改善箇所説明図

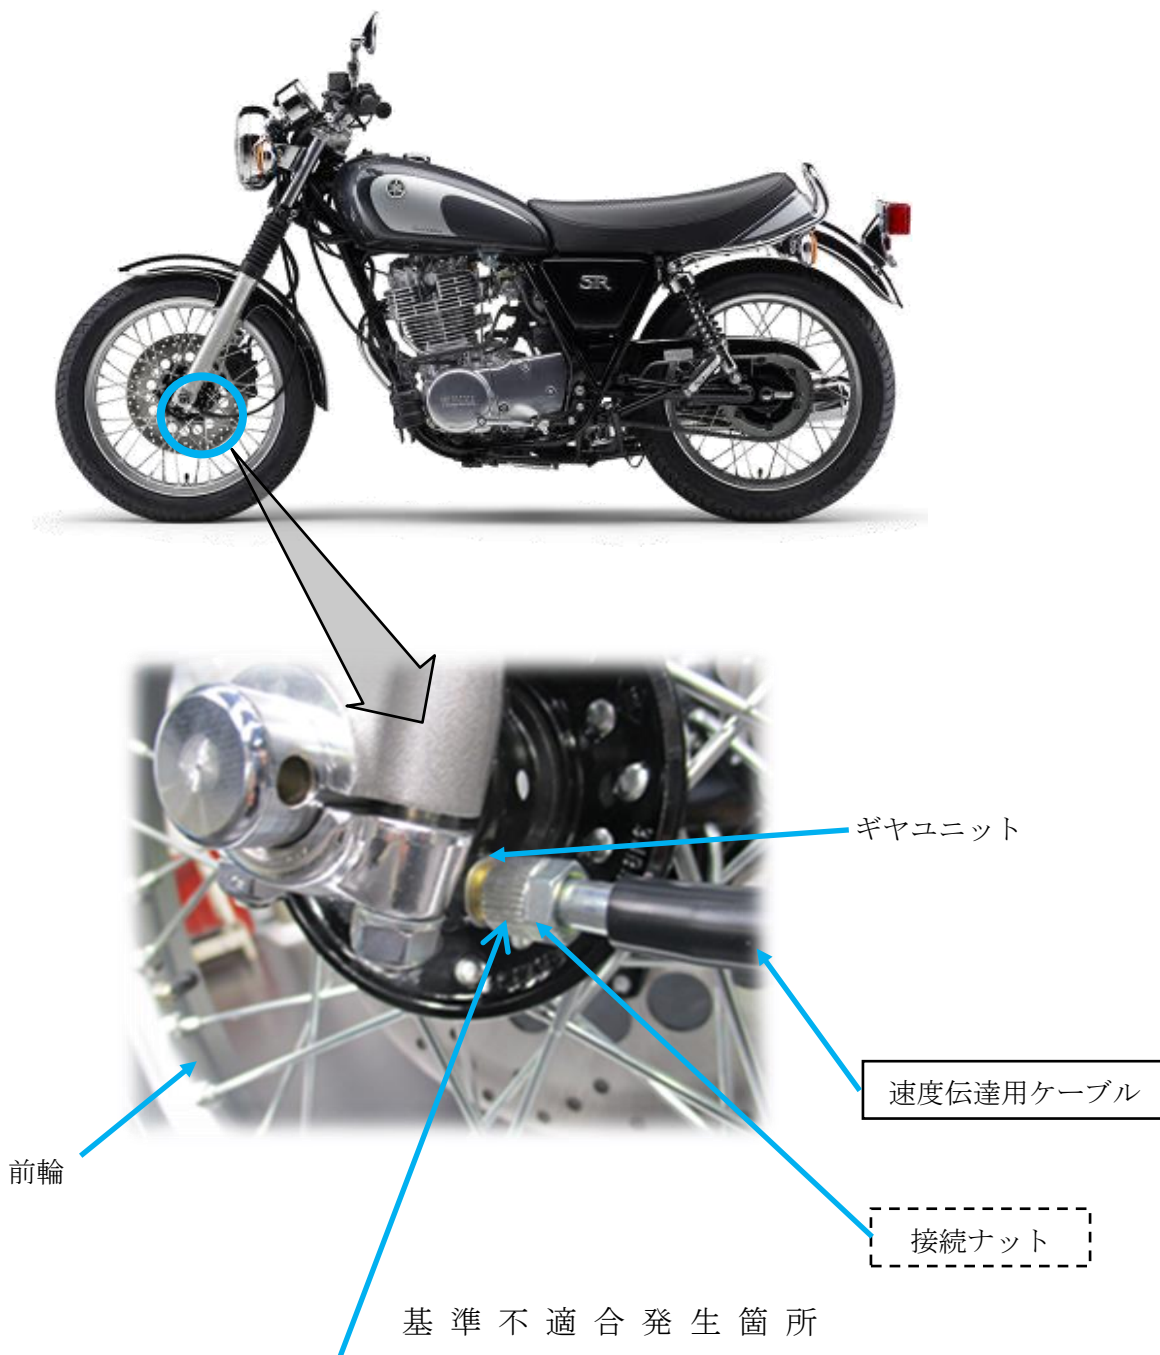
速度計において、前輪にあるギヤユニットと速度伝達用ケーブルとの接続ナットの締め付けが不適切なものがある。そのため、そのままの状態で使用を続けると、接続ナットが緩んで当該ケーブルが外れ、速度計と走行距離計が作動しなくなるおそれがある。

改善の内容：全車両、前輪にあるギヤユニットと速度伝達用ケーブルの接続状態を確認し、当該ケーブルが外れていないものは、接続ナットを正規のトルクで締め付ける。
また、速度伝達用ケーブルが外れているものは、当該ケーブルを新品と交換する。
